**Comentarios respecto del informe de daños elaborado por F&K, en causa de  
Constructora Independencia con CGE**

**Butelmann Consultores**  
**29 de septiembre de 2022**

Ejemplo N°1: Modificación de redes indicadas en carta N° 5223987/2019 de fecha 22 de abril de 2019, indicada en el punto N°2 del documento.

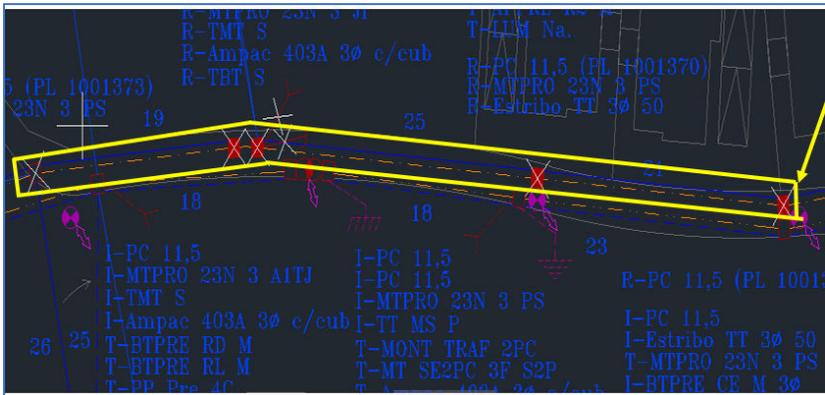
- 1.- Para el caso indicado, lo que se pide es facilitar la salida o acceso a la calle proyectada (calle Pehuenche). Por lo tanto, la estructura indicada y las obras civiles (cámara) interfieren con lo proyectado.

- 2.- Al interferir en el acceso o salida de la calle que se une con la Ruta CH115, se hace necesario trasladar las instalaciones que se destacan en el punto N°1 y ubicarlas en un nuevo punto.

- 3.- Debido a la modificación de la cámara y estructura indicada en el punto N°1, también se debe modificación el trazado de la red subterránea y sus equipos que la componen, por lo tanto, se debe retirar el conductor existente, retirar la canalización y volver a instalar un nuevo conductor y canalizaciones que lleguen al nuevo punto (nueva cámara).

- 4.- En la etapa de traslado o modificación de redes se genera una etapa que corresponde al retiro de los elementos existentes (postes, conductor, equipos, obras civiles, otros), una segunda etapa que corresponde al traslado de elementos, en caso que las condiciones permitan utilizar los ya existentes, y una tercera etapa que corresponde a la instalación de nuevos elementos (postes, conductor, equipos, obras civiles, otros).

Ejemplo N°2: Traslado de redes Loteo Valles del Country, Talca

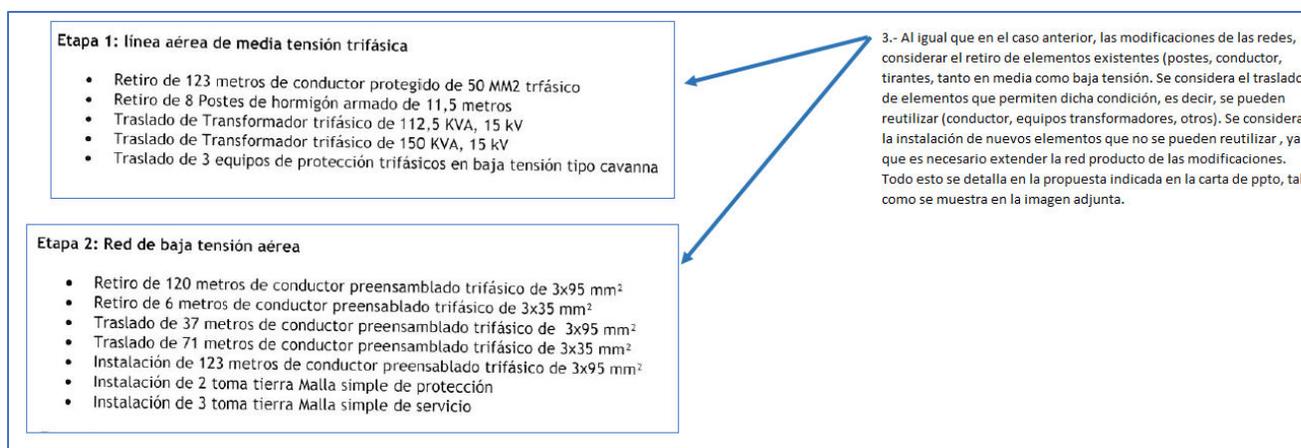
- 1.- En este caso la Constructora solicita que se traslade la línea de media y baja tensión existente y sus postes hacia el costado sur de la calle
- 2.- La modificación en este caso, considera realizar el retiro de la postación existente, incluidas sus estructuras de aislación que soportan la red, trasladar la red de media y baja tensión, junto con los equipos que componen dicha red (transformadores, tirantes, equipos de maniobras, otros)
